**ÓRGANO DE CONTROL INSTITUCIONAL
MUNICIPALIDAD PROVINCIAL DE HUAURA**

INFORME DE CONTROL ESPECÍFICO
N.º 046-2023-2-4155-SCE

HUACHO – HUAURA - LIMA

**“MEJORAMIENTO DE LOS SERVICIOS EDUCATIVOS DEL
PRITE VIRGEN MARÍA DEL AA.HH. SAN JOSÉ DE
MANZANARES II ETAPA DEL DISTRITO DE HUACHO,
PROVINCIA DE HUAURA - LIMA” SNIP 281376**

Imagen n.° 5

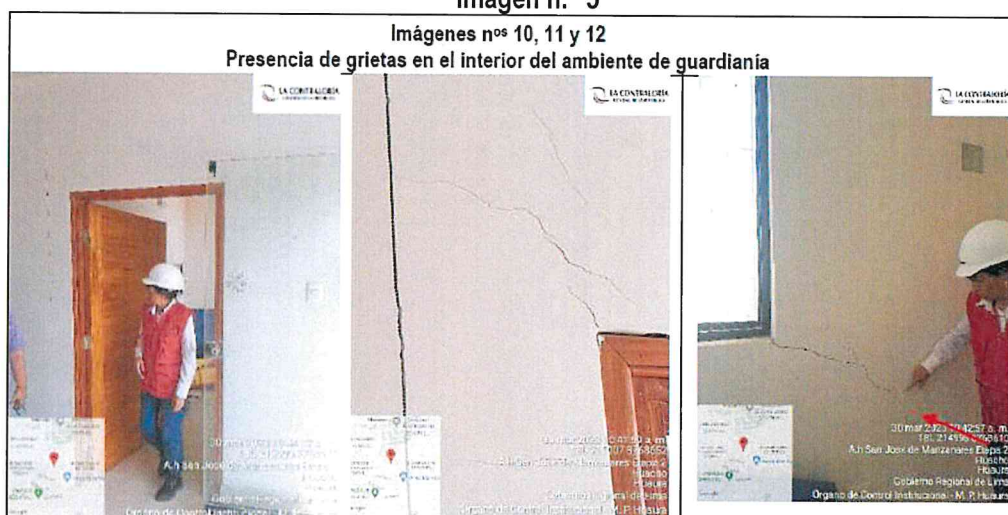
De la inspección realizada, se evidenció el estado situacional de esta construcción, la cual presenta daños prematuros de apariencia que afectan la arquitectura del local del PRITE, daños en puertas que ya no es posible que cierren, ventanas que presentan grietas (daños funcionales o de servicio) y daño que afecta a la estabilidad de los bloques como son agrietamientos o distorsiones en los elementos de soporte como columnas, vigas o muros de carga, conforme se muestra en las imágenes siguientes:

Imagen n.º 11

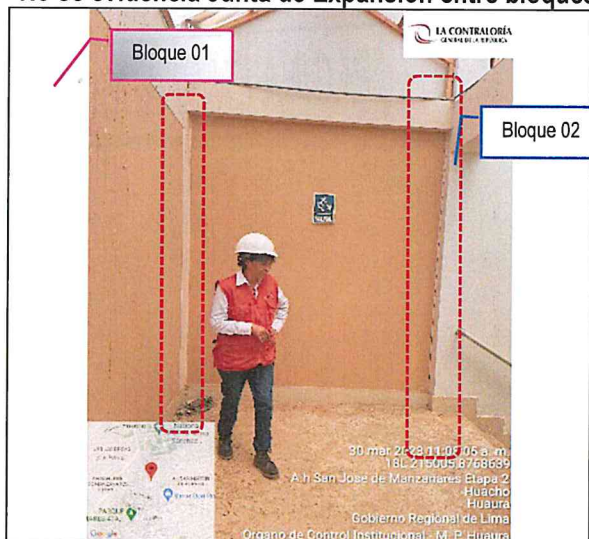
Durante la inspección física realizada a la obra el día 30 de marzo de 2023, la Comisión de Control advirtió que, el bloque 01 (eje D) y el bloque 02 (eje C) están unidos por un muro de ladrillo, conforme a las imágenes siguientes:

No se evidencia Junta de Expansión entre bloques

Imagen n.º 12
Plano de Arquitectura, lámina A-02

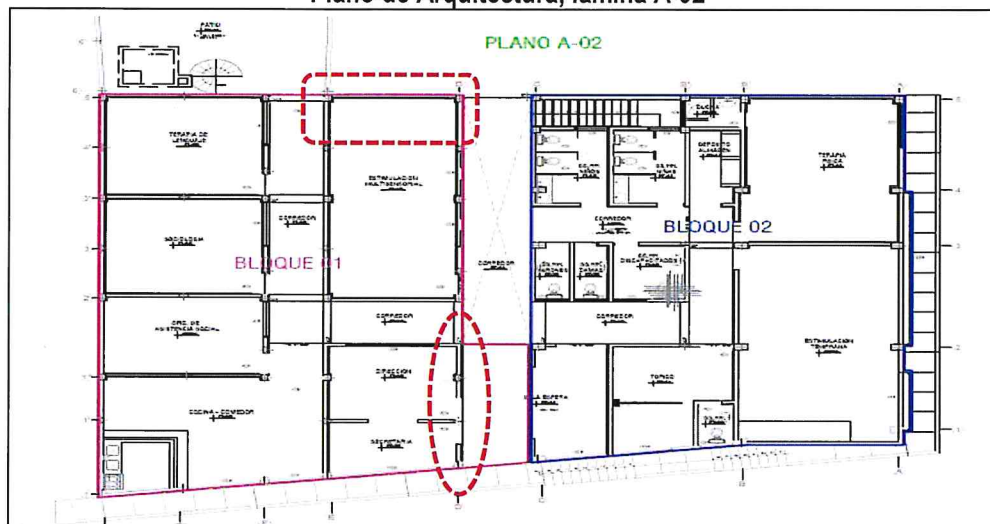
Cabe señalar que, en el plano de Arquitectura lámina A-02 (segundo piso) (Apéndice n.º 019), ambos bloques se conectan con un piso que funciona como corredor (pasadizo) entre los ejes C y D; además, en el eje 5 se conecta con un muro de ladrillo que funciona como cerco perimétrico separado con una junta en el eje C, además, entre los ejes 1 y 2, de los ejes C y D se visualiza un techo de losa aligerada que funciona como voladizo y que tampoco está unido al bloque 02, conforme se muestra en la imagen siguiente:

Imagen n.º 13
Panel fotográfico de Valorización n.º 04

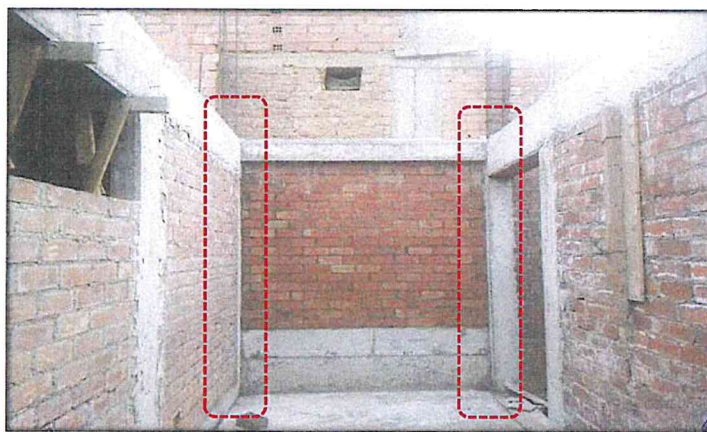
En la imagen precedente, se visualiza que el muro no cuenta con los elementos de confinamiento (columneta), que se encuentran proyectados en el plano de Arquitectura lámina A-02 del Expediente técnico actualizado; además, no se consideró la junta de separación entre bloques.

Imágenes n.ºs 14 y 15
Voladizo unido con la viga del eje C

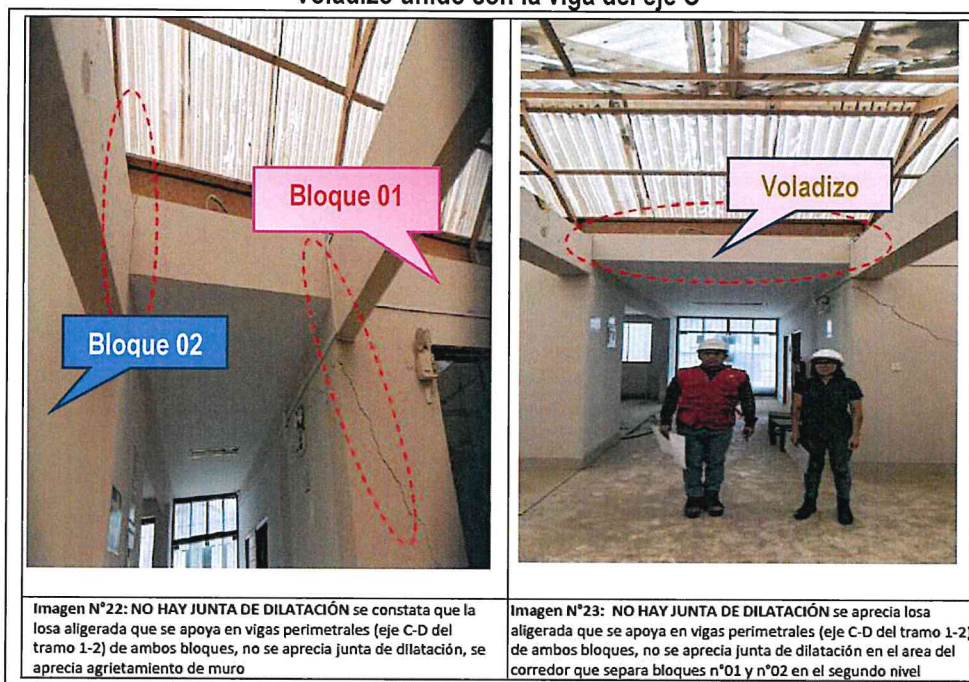
De igual modo, en la visita al local del PRITE se verificó que el voladizo del bloque 01 descansa en la viga del bloque 02 (eje C), conforme se observó en la imagen siguiente:

Imagen n.º 16
Modelación de bloque 01

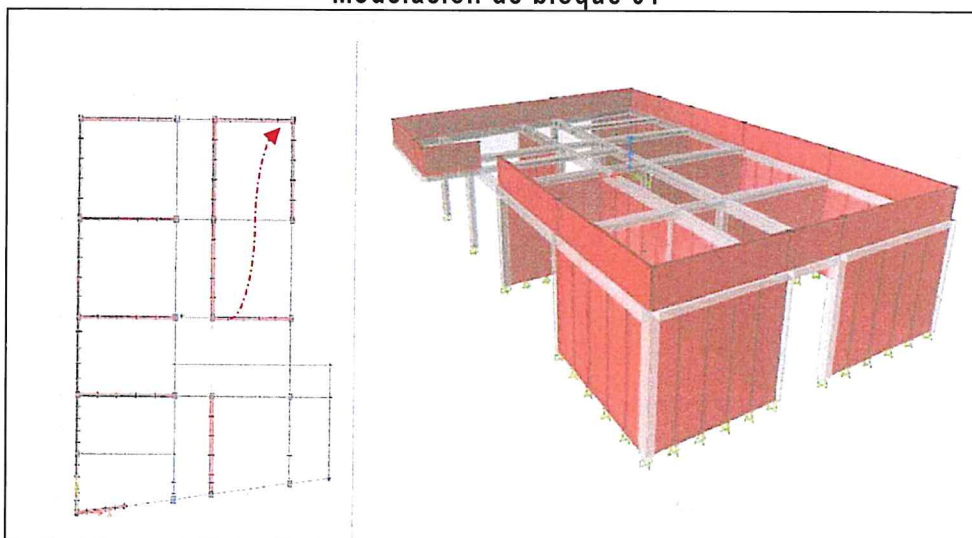
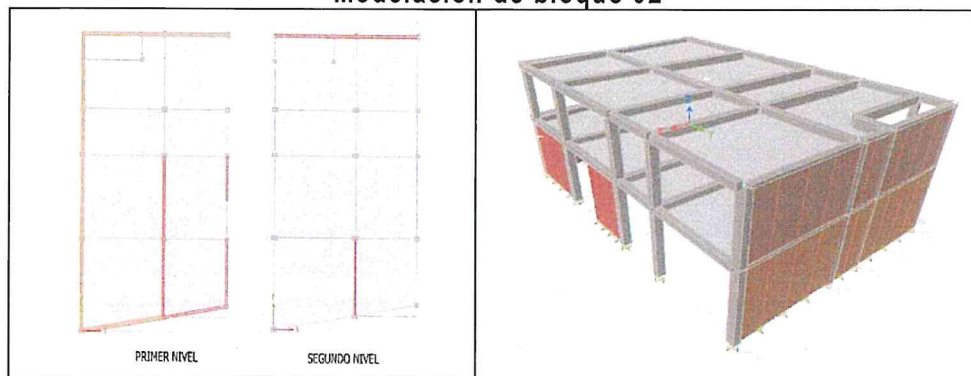
Cabe señalar que, en el Expediente técnico actualizado de la Obra, específicamente, en el análisis y diseño de los elementos estructurales para el bloque 01 se proyectó la modelación con un voladizo que no estaba unido al bloque 02, se diseñó dos bloques totalmente independientes, conforme se muestra en las imágenes siguientes:

La omisión del proceso constructivo de acuerdo al diseño y modelamiento, generó que la estructura tenga un comportamiento estructural inadecuado que no estuvo establecido en los cálculos del Expediente técnico actualizado. Es de indicar que, en la Norma Técnica E.060 Concreto armado del Reglamento Nacional de Edificaciones, define que la **"Junta de expansión es la separación entre partes adyacentes de una estructura de concreto, usualmente un plano vertical, en una ubicación definida en el diseño de tal modo que interfiera al mínimo con el comportamiento de la estructura, y al mismo tiempo permita movimientos relativos en tres direcciones y evite la formación de fisuras en otro lugar del concreto y a través de la cual se interrumpe parte o todo el refuerzo adherido"**; no obstante, esta junta no fue considerada en la construcción por el Contratista ni la Supervisión de la Obra, como se corroboró en las visitas de inspección al PRITE. (El resaltado es propio)

Imagen n.º 23
Recorte de la Lámina E-02 del plano de Cimientos corridos

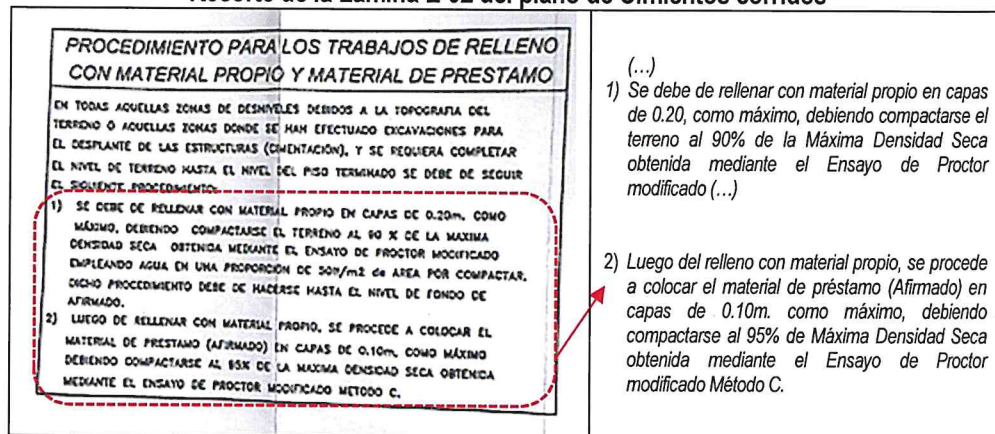
Es de anotar que, en el Plano de la especialidad de Estructuras – Cimientos corridos planta alta, lámina E-02 de marzo de 2017 (Apéndice n.º 019), del Expediente técnico actualizado, en las especificaciones del "Procedimiento para los trabajos de relleno con material propio y material de préstamo", indicaron que para los trabajos de relleno se debe realizar lo siguiente:

Imágenes n.ºs 24 y 25:
Asentamiento en eje C-D tramo 1-5

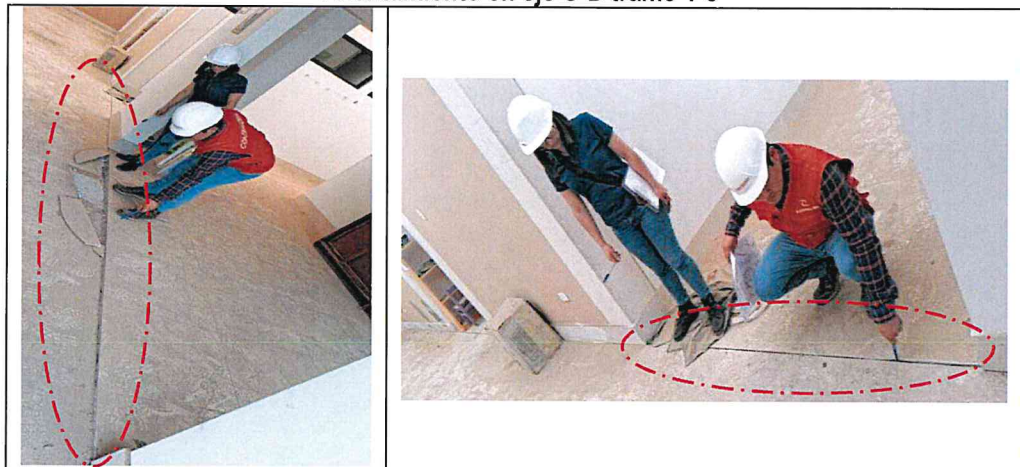
Según los resultados del citado documento emitido por PEINSAC, se ha verificado que, para el presente caso, que además que el material de relleno no cumplía con las especificaciones, ese material de relleno no se compactó al 90% de la Máxima Densidad Seca conforme se estableció en las especificaciones de los planos y especificaciones técnicas del Expediente técnico actualizado aprobado por la Entidad, lo que denota que el ejecutor de la obra no cumplió con lo indicado en el plano de lámina E-02, el cual estaba obligado a cumplir en concordancia a lo estipulado en el contrato y normas técnicas, dada la modalidad de la contratación, por el orden de prelación que ello significó, lo que ha repercutido en la infraestructura, ya que se ha identificado asentamientos, agrietamientos, conforme quedó registrada en el "Acta de inspección física n.º 001-2023-CG//MPH-OCI/OBRA- PRITE-SCE" de 4 de agosto de 2023 (Apéndice n.º 018), tal como se observa en las imágenes siguientes:
